Konstr.	Ritad	Godk.	Smst nr.	Ers.	Tolerans där ej annat angivits: ISO 2768 m	 Ändr. C
Dat. 1993-09-24	HG	Skala 1:8	Atlantic H24C-610			
					Ritn.nr 15064

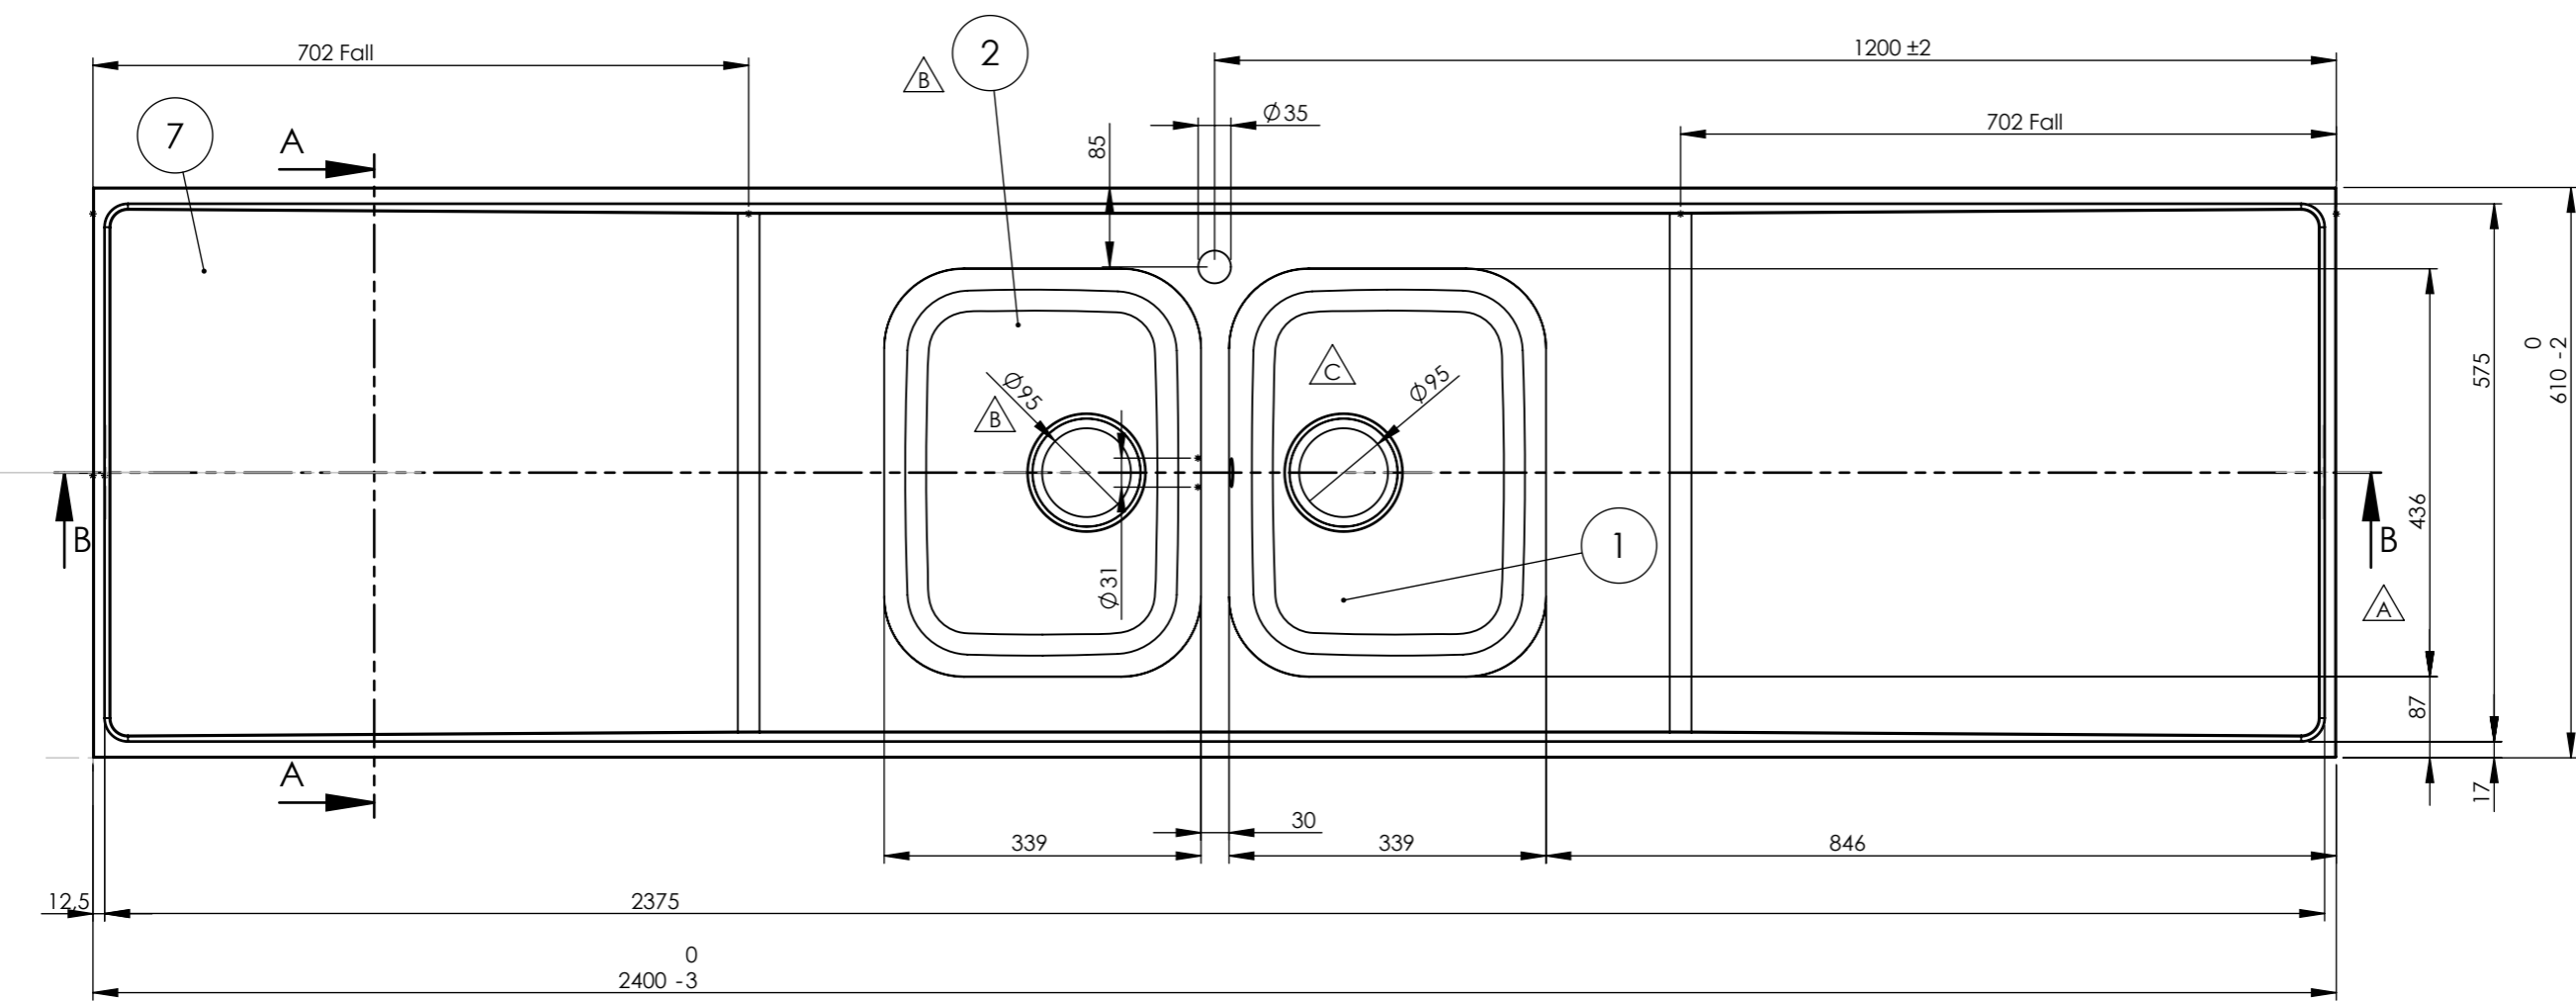
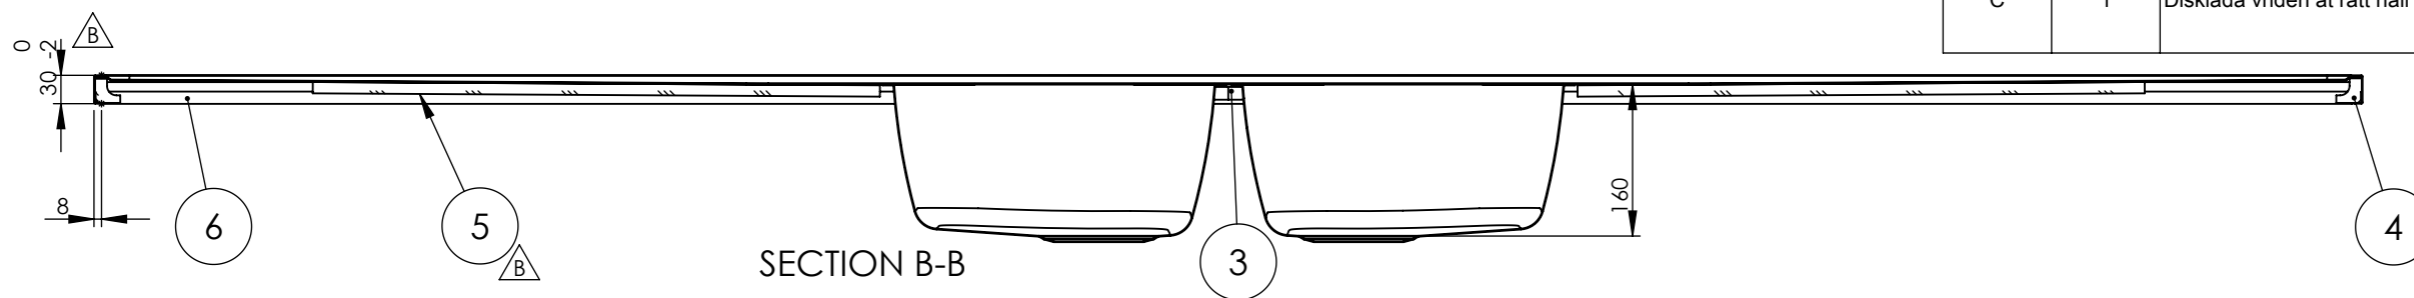
REV.	ANT.	ÄNDRING	DATUM	GODKÄND
A	1	Centrering av låda i bänkplan	2013-07-08	MA
B	6	Windexplatta ersatt med MDF. Kantklipp, ram och gavel ändrade för att vulsten inte ska överstiga 30mm. Omvik långsida var 9mm. Avlopp 51 ersätts av avl 97. Låda 34 stabiliserad med bombering R700.	2013-05-16	MR
C	1	Disklåda vriden åt rätt håll	2016-03-22	JOH
